NOTE EXPLICATIVE **COMPLEMENTAIRE**

Concerne : Transformation d'un immeuble mixte
Situation du bien : Avenue de la Couronne 457 – 1050 Ixelles
Maître de l'ouvrage : [REDACTED]
Architecte : [REDACTED]

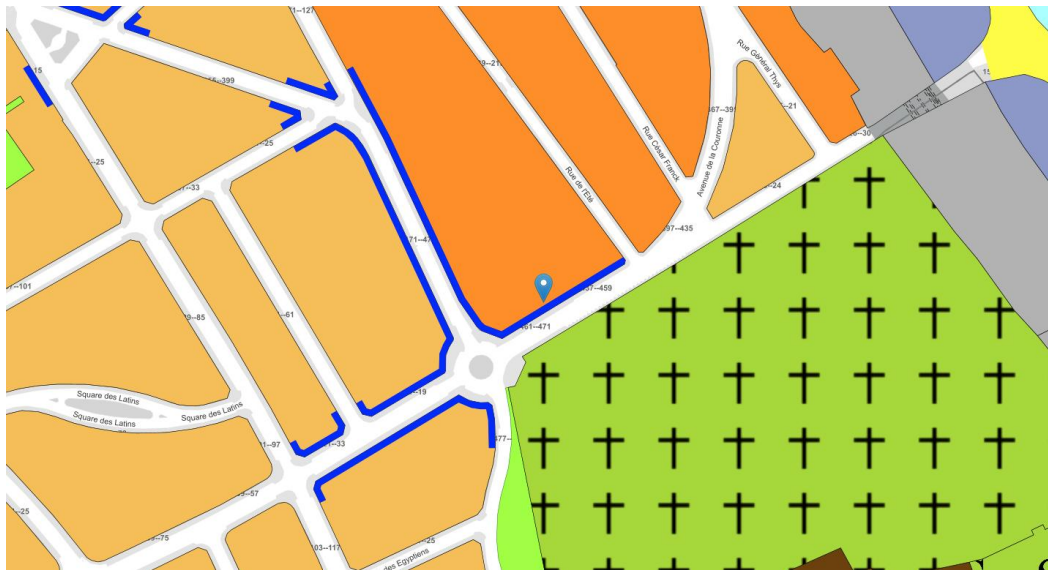
En effet, le commerce du rez est vide depuis plusieurs semaines. Le commerce « horeca » qui était présent est parti, et a démonté sa hotte par la même occasion.

Les plans ont donc été corrigés en ce sens et il n'y a plus de hotte à régulariser.
